Č. j./Sp. zn./Typ
MD-36468/2021-910/4
MD/36468/2021/910

Věc: Závazné stanovisko k DUSP stavby „Jáchymov - třída Dukelských hrdinů parkovací plochy“

Příloha: Výkres C.3 – Koordinační situace

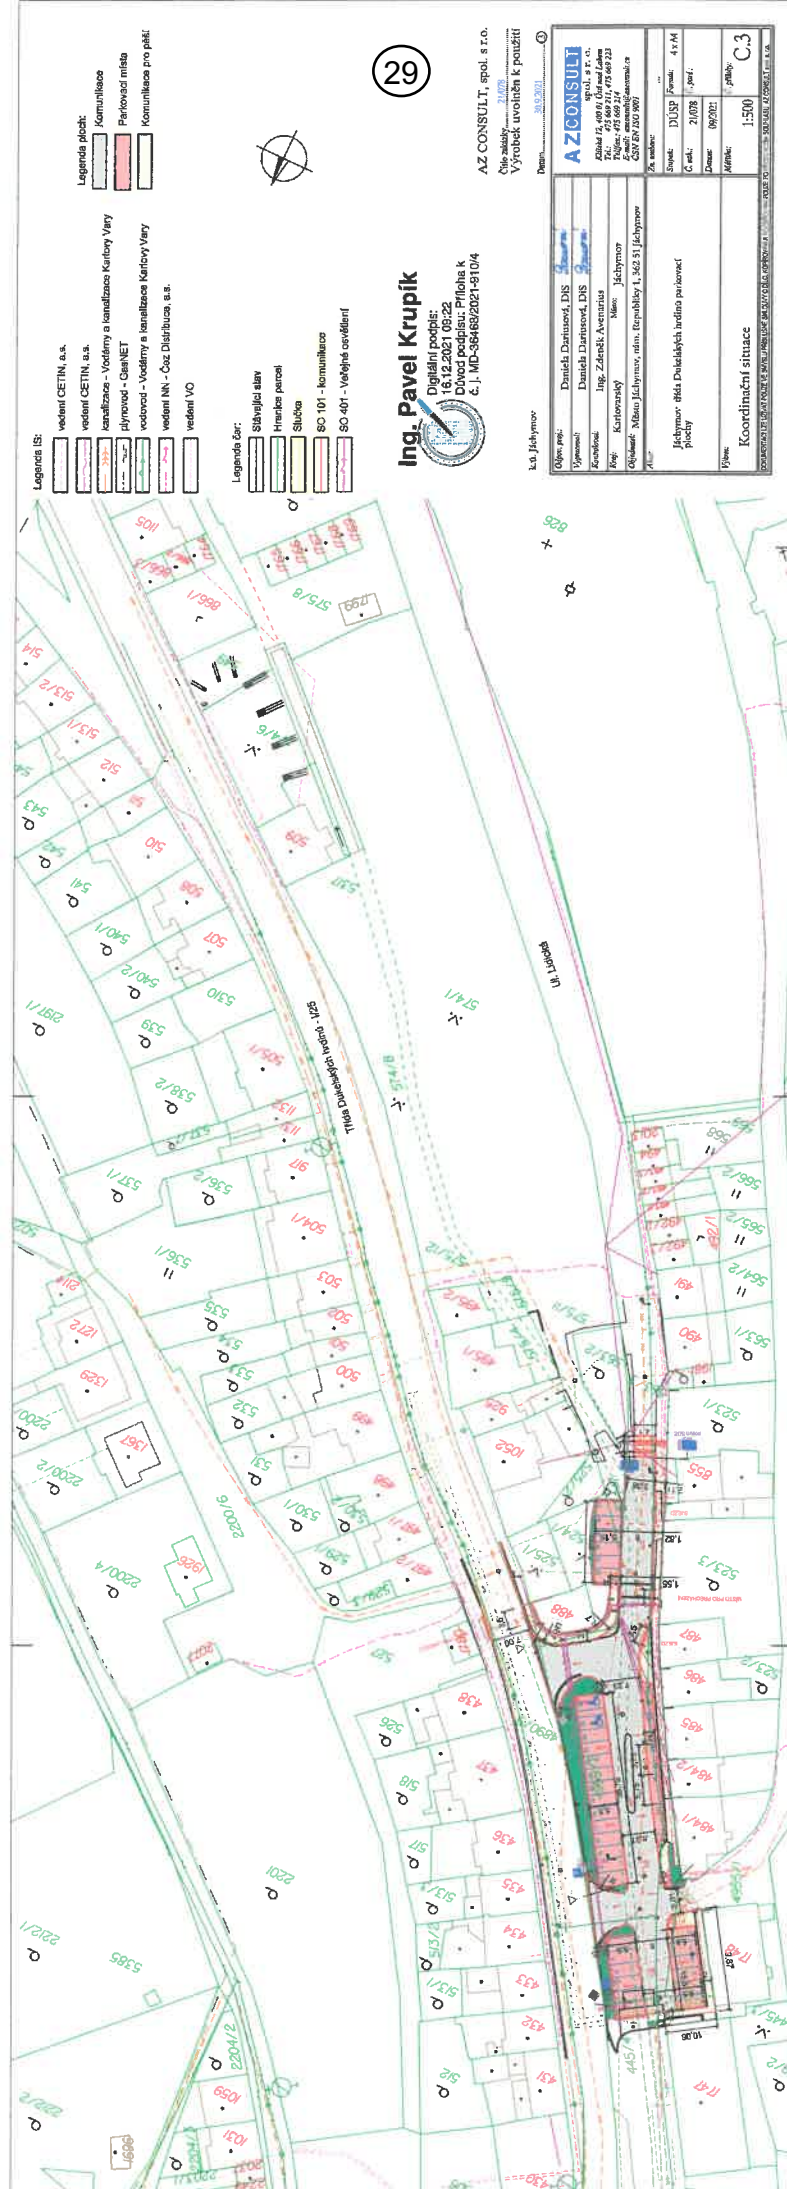
1. Po dokončení stavby, min. 30 dnů před podáním žádosti o vydání kolaudačního souhlasu, předá stavebník Samostatnému oddělení technické podpory provozu GŘ Ředitelství silnic a dálnic ČR, dokumentaci skutečného provedení stavby včetně geodetického zaměření. Geodetická dokumentace bude zpracována dle platných směrnic ŘSD ČR, a to zejména dle směrnice B2 a C1. Předepsaným formátem je DGN verze 8. Příslušný interní předpis je na stránkách www.rsd.cz. Protokol o předání doloží příslušnému stavebnímu úřadu k žádosti o vydání kolaudačního souhlasu.
2. Odvodnění musí být řešeno pomocí příčných a podélných sklonů tak, aby dešťové vody v dotčeném úseku byly svedeny od silnice č. I/25.

Záměrem investora je rekonstrukce stávající asfaltové plochy, která je historicky využívána k parkování vozidel. Celkem je navrženo $31 + 8 + 6 = 45$ parkovacích míst, z toho 2 vyhrazená. Součástí záměru je úprava tras pro pěší včetně nového přechodu pro chodce přes silnici č. I/25. Jedná se o stavbu trvalou v intravilánu města Jáchymova.
